PI 2124

PRODUCT INFORMATION

MODIFICATION DES CHEMISES DE CYLINDRE POUR SCANIA DC09/DC13

Fig. 1 : Ancienne variante
N° d'article 89 911 110

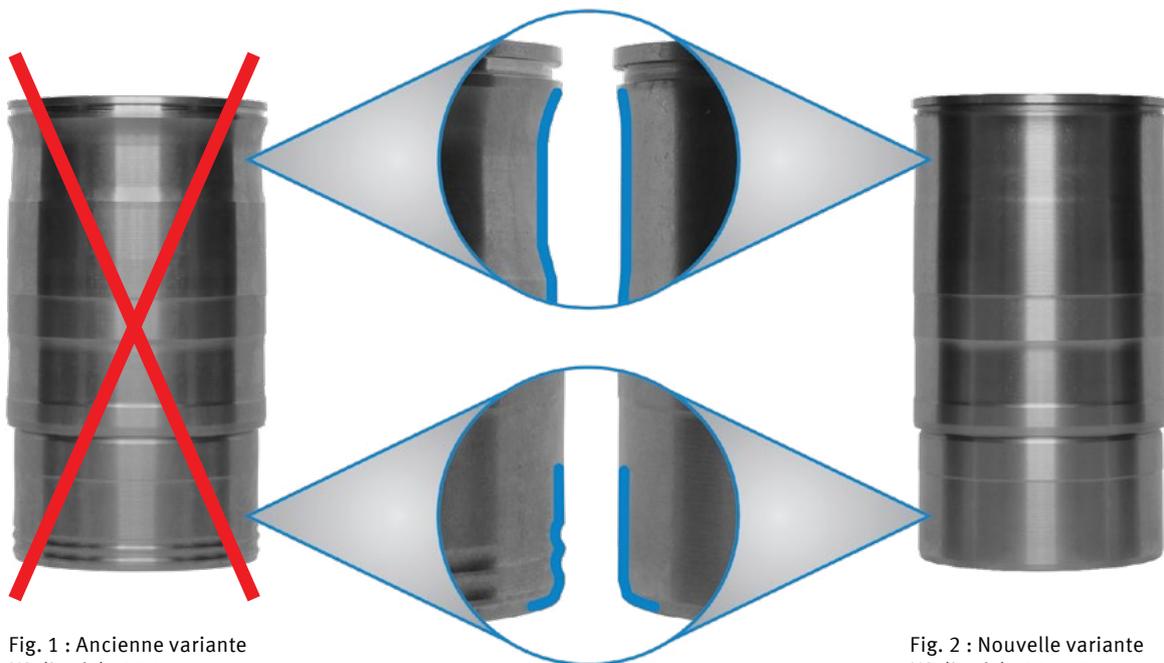
Les chemises de cylindre (n° d'article 89 911 110) ont été révisées. Le contour extérieur de la nouvelle variante (n° d'article 89 939 110) a été adapté en deux endroits. Ces améliorations permettent de réduire l'apparition de cavitation et augmentent ainsi la durée de vie des chemises de cylindre. Les dimensions fonctionnelles restent les mêmes et l'ancienne version peut encore être utilisée.

La cavitation est un phénomène par lequel de petites bulles de vapeur se forment dans un liquide et implosent. L'implosion de ces bulles provoque des chocs de pression sur la paroi extérieure des chemises de cylindre. Ceux-ci peuvent entraîner une usure accrue de la surface et ainsi réduire la durée de vie.
